dotyczy: wyjaśnienia i zmiany treści Specyfikacji Istotnych Warunków Zamówienia oraz przedłużenia terminu składania ofert w postępowaniu o zamówienie publiczne prowadzonym w trybie przetargu nieograniczonego na roboty budowlane polegające na przebudowie drogi gminnej klasy D nr K270306 ulicy Krasińskiego w Gorlicach w km 0+000,00 do km 0+380,47.

1. Zapytania Wykonawcy

2. Wyjaśnienia Zamawiającego na zapytania Wykonawcy i zmiana treści Specyfikacji Istotnych Warunków Zamówienia

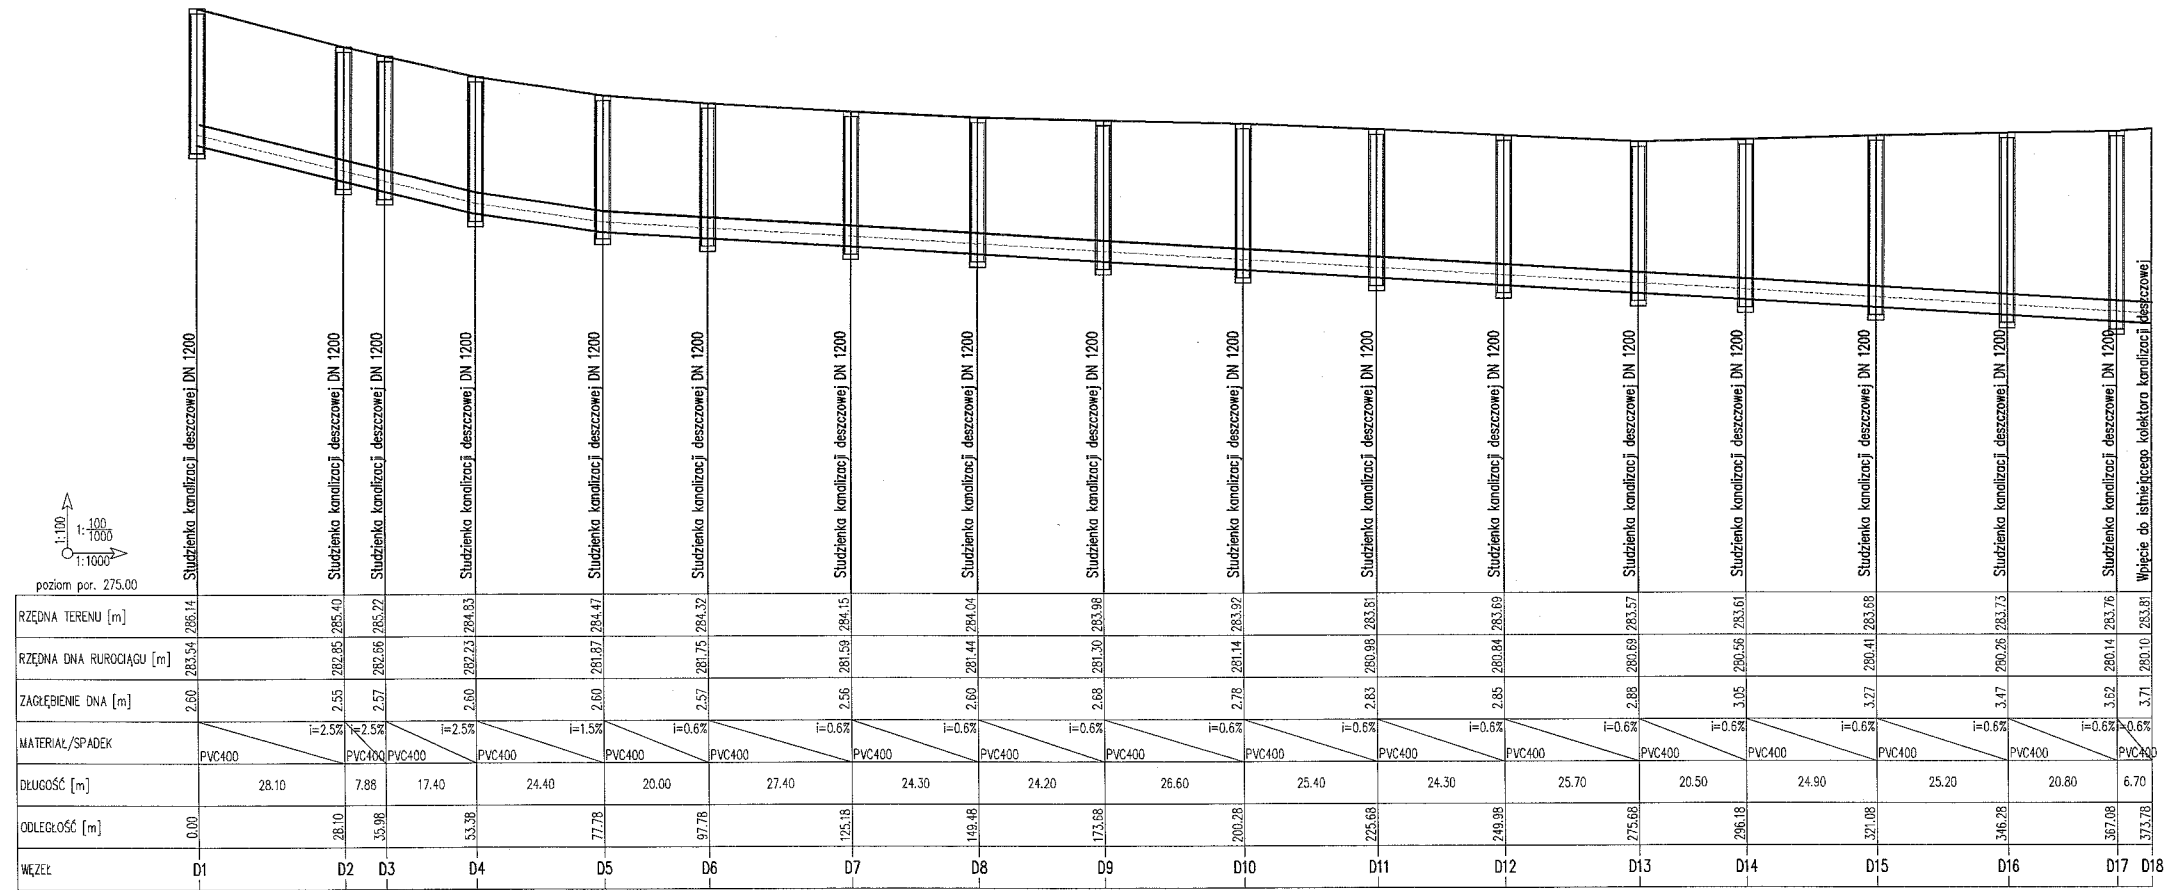
- 1) Projektowane kolektory w pobliżu ul. Ogrodowej są na głębokości ok. 1 m, natomiast kanały istniejące, planowane do wpięcia, są na większej głębokości.

- 2) Kolektor sanitarny i deszczowy są zaprojektowane jako równoległe do siebie i odcinkowo na tej samej rzędnej, co uniemożliwić będzie wykonanie bocznych sięgaczy.

- 3) Istniejąca sieć gazowa w ulicy zagłębiona jest na ok. 1-1,4 m i koliduje z projektowaną siecią deszczową i sanitarną. Zakład Gazowniczy nie dopuszcza układania kanałów wod-kan nad gazociągami. Będzie konieczna przebudowa gazociągu.

- 4) Zgodnie z PN-EN 1717:1992 – wymagania projektowe: minimalne obsypanie rury w terenie narażonym na uszkodzenia wynosi 1,4 m.
- 5) Czy zasadne jest zabezpieczenie kabli eN na całym odcinku chodnika.

Ad1., Ad2., Ad3., Ad4. Zamawiający modyfikuje profil kanalizacji deszczowej (rys. nr KD-09) i profil kanalizacji sanitarnej (rys KS-04) zamieszczone w załączniku nr 3 do SIWZ (Projekt wykonawczy – przebudowa drogi gminnej klasy D nr K270306 ulicy Krasińskiego w Gorlicach w km 0+000,00 do km 0+380,47 o długości 380,47 mb (branża: drogi, instalacje sanitarne, instalacje elektryczne)).

Minimalne przekrycie zastosowane w projekcie to 2 m.

Został skorygowany profil kanalizacji w związku z tym kanalizacja deszczowa oraz sanitarna znajdować się będzie pod gazociągami.
